PRÉFET DE HAUTE-LOIRE

**Direction
départementale
des territoires**

Objet : récolement travaux passe à poissons du barrage de l'usine de RANC

Le Puy-en-Velay, le 13 décembre 2021

Annexe n°1 : Repère limnimétrique de la cote d'exploitation de l'usine dont le zéro est à la cote 477,45 m NGF (correspondant au niveau d'eau) posé sur le seuil de prise d'eau en amont immédiat de la vanne de décharge

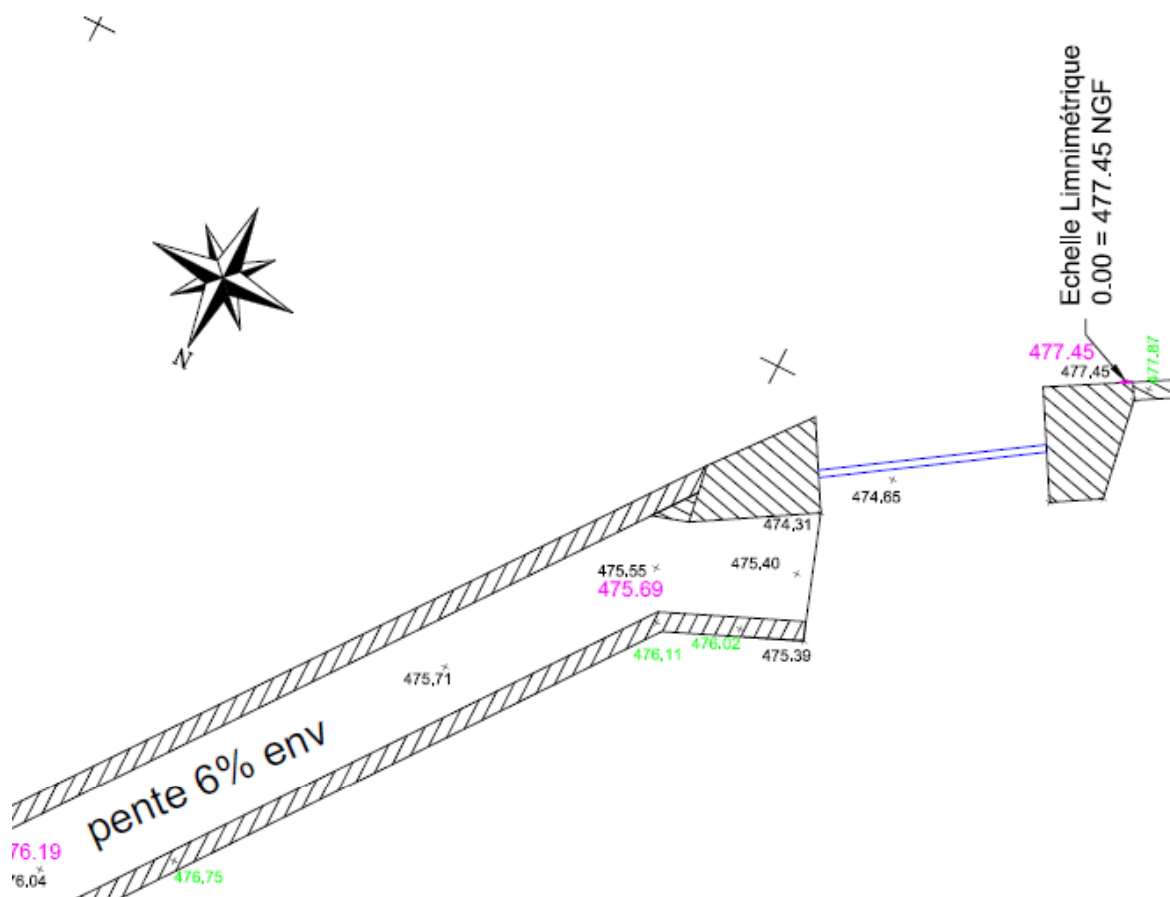
Une échelle limnimétrique dont le 0 indique la cote d'exploitation est mis en place à l'aval immédiat de la vanne de décharge (cf annexe 1).

Annexe n°2 : Repère correspondant à une ouverture partielle de la vanne de décharge de 17,5 cm.

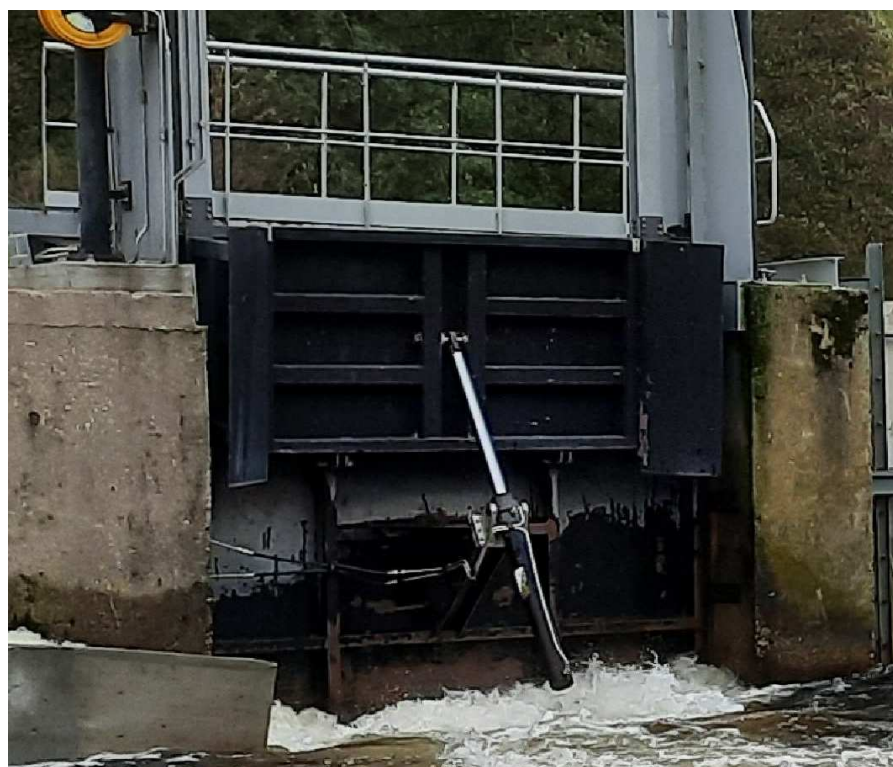
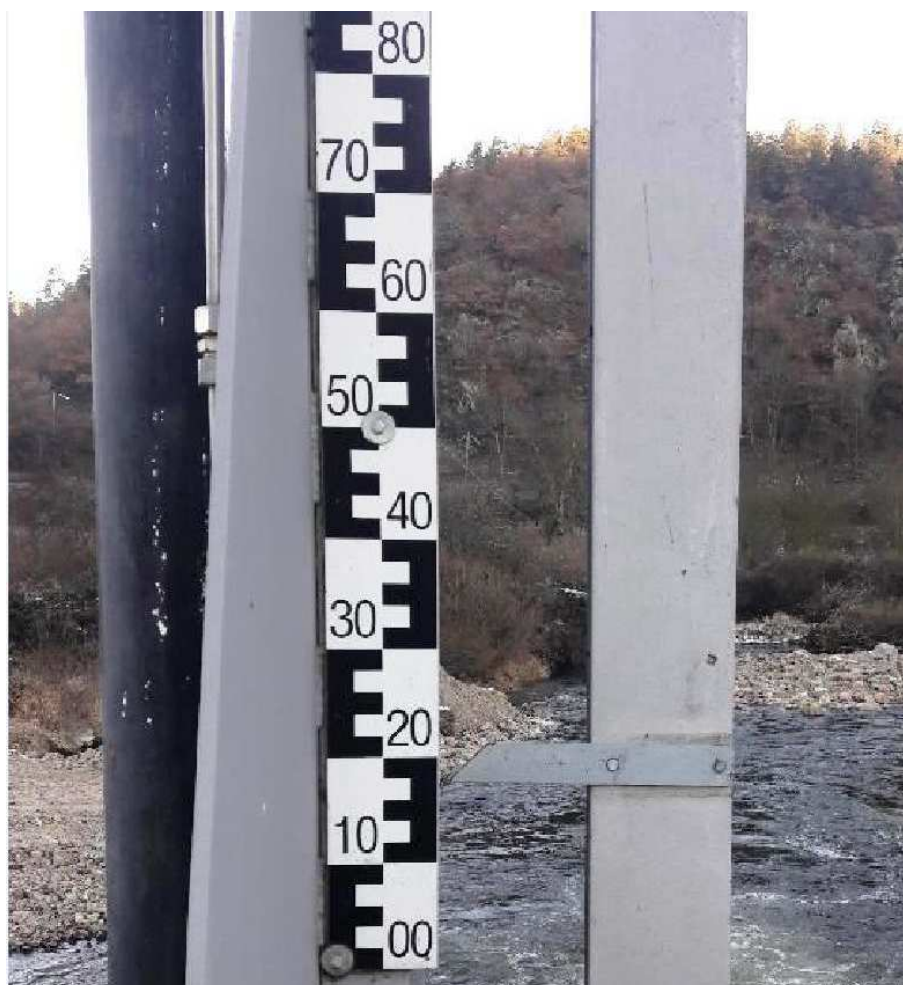
Un repère est mis en place sur la vanne de décharge pour indiquer l'ouverture de la vanne à 17,5 cm (cf annexe 2).

Ce dispositif n'a pu être vérifié le jour du recollement des travaux.

Annexe n°3 : Plan topographiques de la passe à poissons réalisé le 2 novembre 2021 par le géomètre expert BOYER

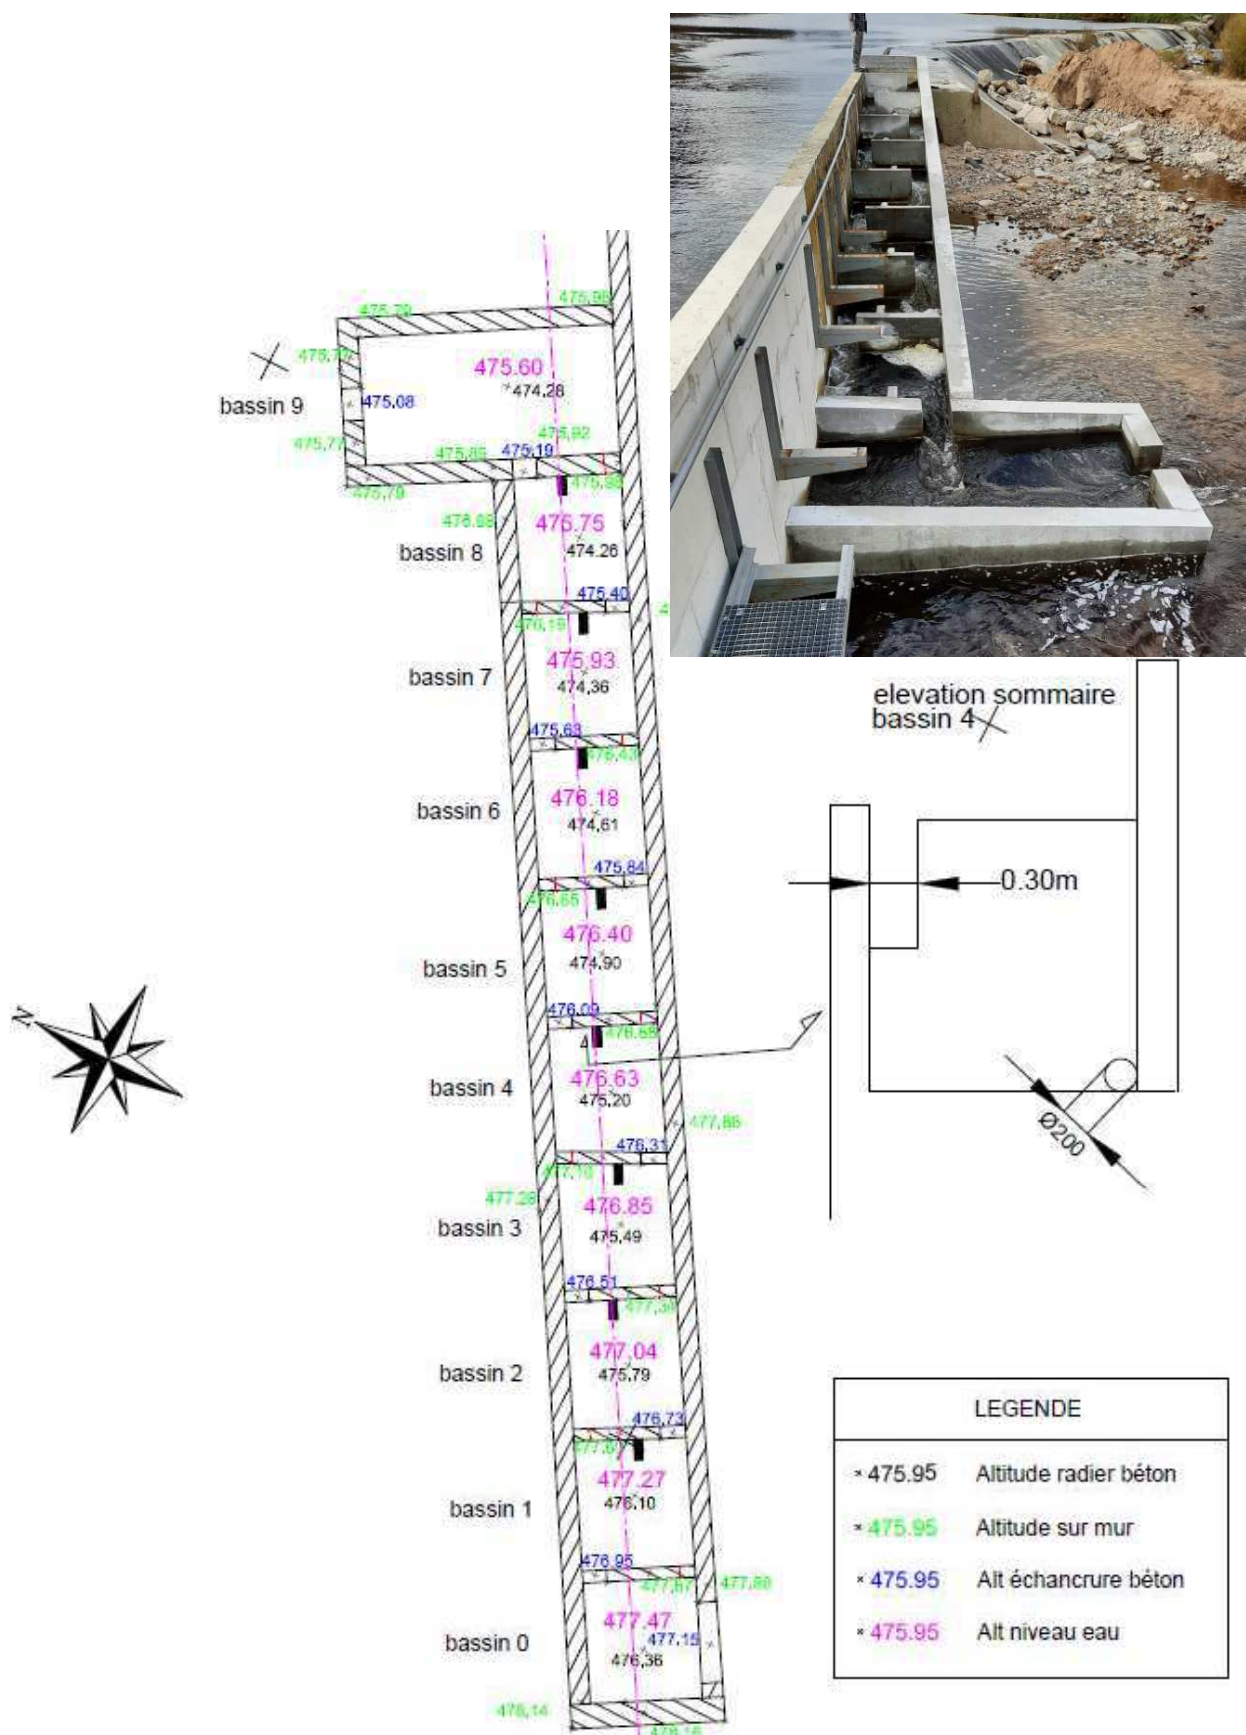
- nombre de bassins : 9 + 1 pré-bassin (B0)
- hauteur de chute entre les bassins : 0,25 m maximum
- largeur des échancrures : 0,3 m minimum
- profondeur des échancrures selon profil en long joint en annexe 4
- dimension des bassins selon plan topographique joint en annexe 3

Les niveaux d'eau dans la passe à poissons, relevés le 2 novembre 2021, montrent une hauteur de chute maximale entre bassin de 0,25 m.

Annexe n°4 : Profil en long de la passe à poissons réalisé le 2 novembre 2021 par le géomètre expert BOYER

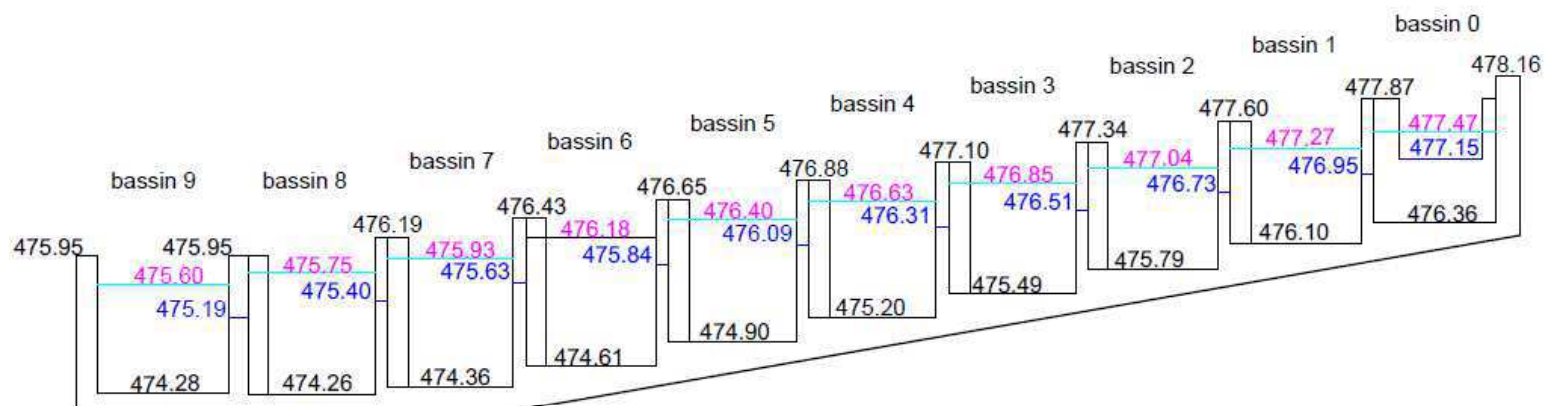
Les mesures de débit réalisées dans la passe à poisson le 15 novembre 2021, à la cote d'exploitation, corroborent le dimensionnement hydraulique. À noter que la profondeur des bassins, supérieure à celle de l'étude projet, permet de garder une puissance dissipée inférieure à 200 W/m³.

Le dernier bassin était ennoyé le jour de la visite en raison de la présence du batardeau qui remonte artificiellement la ligne d'eau en aval de la passe à poisson.

Annexe n°5 : Plan topographiques du dispositif de dévalaison réalisé le 2 novembre 2021 par le géomètre expert BOYER

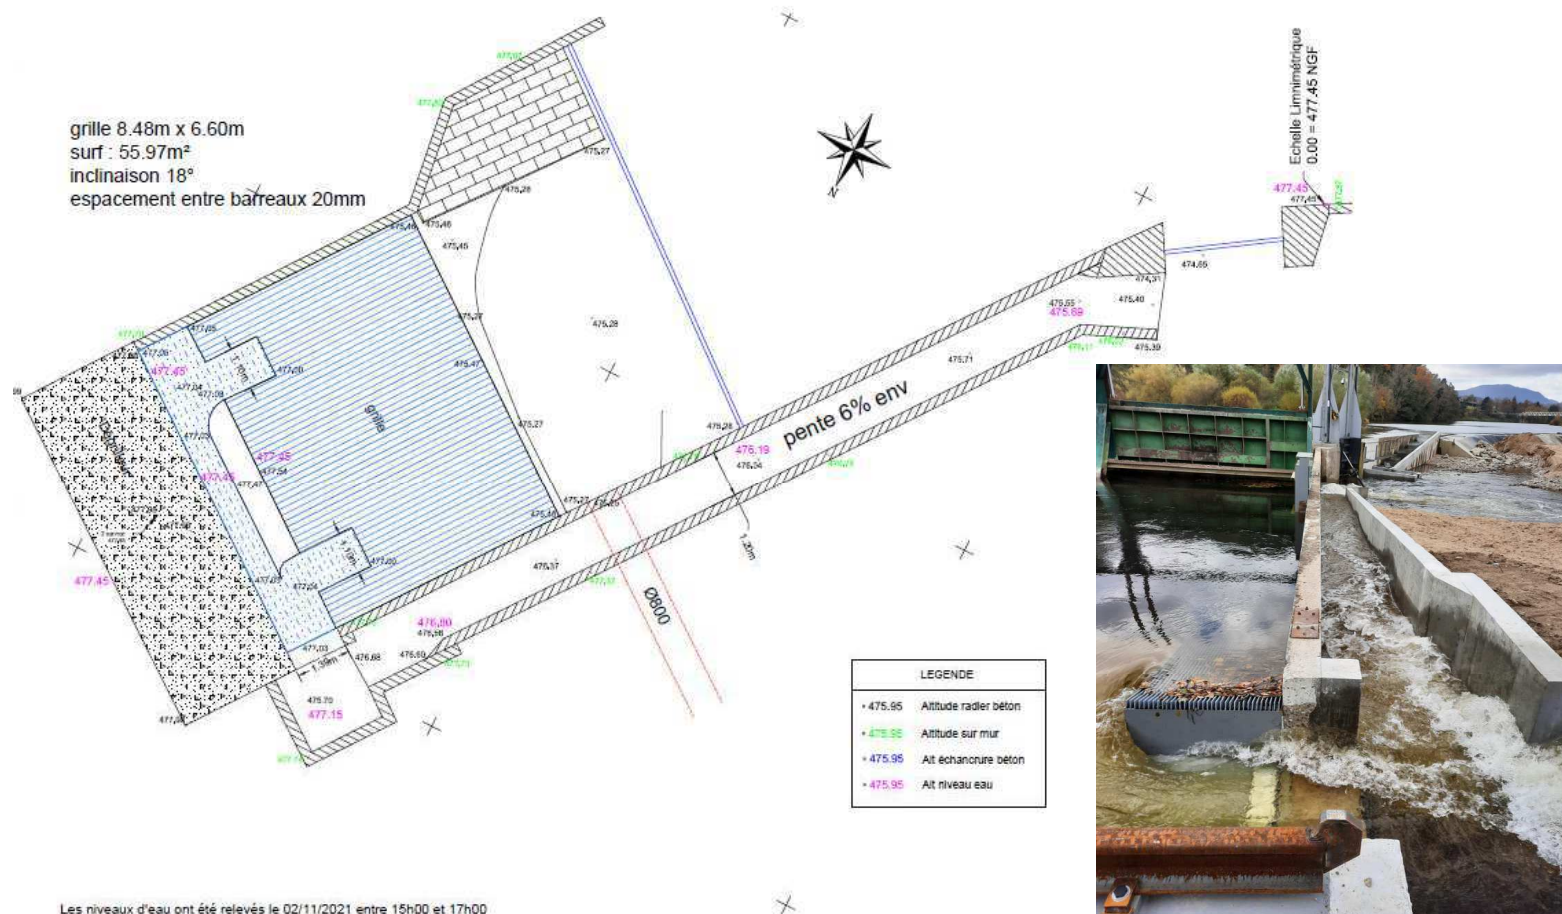
- d'un pré-bassin d'entrée de profondeur 0,56 m et de dimension 2,00 x 2,00 m
- d'une rampe de dévalaison présentant les dimensions suivantes (données levé topographique) :
 - longueur : 22 m
 - largeur : 1,2 m
 - pente de fond : 0,06 m/m

La rampe longe le plan de grille et finit en aval immédiat de la vanne de décharge, contrairement au plan projet où elle s'écarterait du plan de grille pour permettre une sortie éloignée de la vanne de décharge.

Dans ce cadre, le dispositif de dévalaison (cf annexe 5) est validé sous réserves :

- de mettre en place une plaque métallique incurvée en sortie du dispositif de dévalaison afin de casser l'angle de sortie.
- de remplacer si nécessaire, lors du renouvellement d'autorisation de la microcentrale, le dispositif de restitution complémentaire du débit réservé, actuellement réalisé par l'ouverture partielle de la vanne de décharge, par un moyen pérenne et contrôlable visuellement.
